## **INFORME CALIDAD**

## Propuesta Mejora

Ajustar molde, se tienen quejas del cliente de que se pasa.

Referencia: 1776/0/0Fecha plano : no hayMaterial :Denominación: Tarro 15ml JuvenaCavidades:Color:

## **INTERIOR TAPA 1778/0/0**

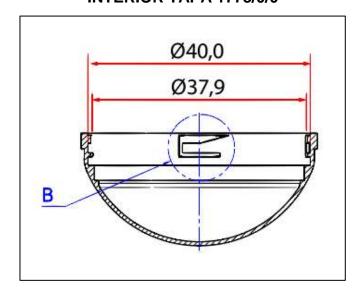
Nº	Nominal ( mm)	Real máximo	Observaciones
1	Ø Anclaje Pestañas	Ø40	
2	Ancho encaje	2,7	
3	Ø Interior 4 encajes	Ø37,9	
4	Profundidad anclaje	1,05	$(\emptyset 40 - \emptyset 37, 9)/2 = 1,05$

1. Si el Anclaje de la pestaña del cubilete hace Ø38,5 y el Ø anclaje pestaña del interior tapa Ø40,0 tienes 1,5mm de diferencia, este 1,5mm es el juego que tiene el cubilete cuando se rosca en interior tapa y al tener tanto juego es propicio a que se pase.

- 1. No tengo el plano actualizado del Cubilete / Tarro / Interior tapa.
- 2. El interior tapa y el cubilete van anclados en el mismo sitio, no puede ser que cada pieza tenga una medida distinta ver croquis página  $n^{\circ}2$  (Cota  $n^{\circ}2$ , anexo 3-4).
- 3. Se propone aumentar el Ø de las 4 pestañas del cubilete y dejar máximo a Ø39,5mm, como mayor sea el Ø, menos posibilidades hay de que se pase.
